Nábřeží řeky Svatky - Realizace protipovodňových opatření
města Brna – etapy VII a VIII (ORG 5344)

ZMĚNOVÝ LIST

ZL 119

SO 08.09 - Sanace podloží stezky -osa 20B -pravý břeh

OSA 9

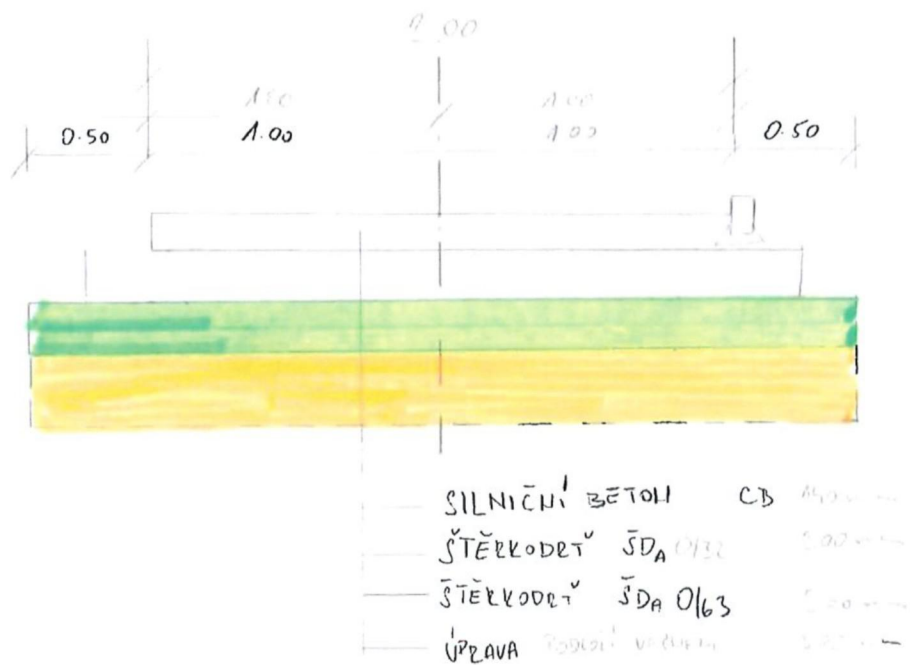
V souvislosti s realizací stezky byl pro osu 20b vypracován posudek na tuhost podloží. Pláň byla deformovaná a vlnila se, což bylo způsobeno přítomností velmi jemných zvlhlých písků. Z tohoto důvodu byla v tomto místě provedena sanace podloží.

- Úroveň stávající pláně ve sledovaném úseku **snížit o 20 cm.**
- **Následně provést vápenocementovou stabilizaci na hloubku 50 cm**, tak aby byly zachyceny i polohy jemných písků. V důsledku výskytu písků doporučuji **zvýšit obsah cementu o 1 %.**
- **Do úrovně projektované pláně pak provést dorovnání směsným kamenivem** v mocnosti kolem 20 cm po zhutnění. Doporučená frakce kameniva 0/63 mm. V případě, že kamenivo bude hrubé a povrch mezerovitý provést zatažení jemnou prosívkou anebo použít frakci 0/32 mm
- Při provádění sondáže se místy v podloží pláně objevily velké kameny, které by znemožnily provést stabilizaci, a proto je nutno tento materiál před stabilizací přetřídit.
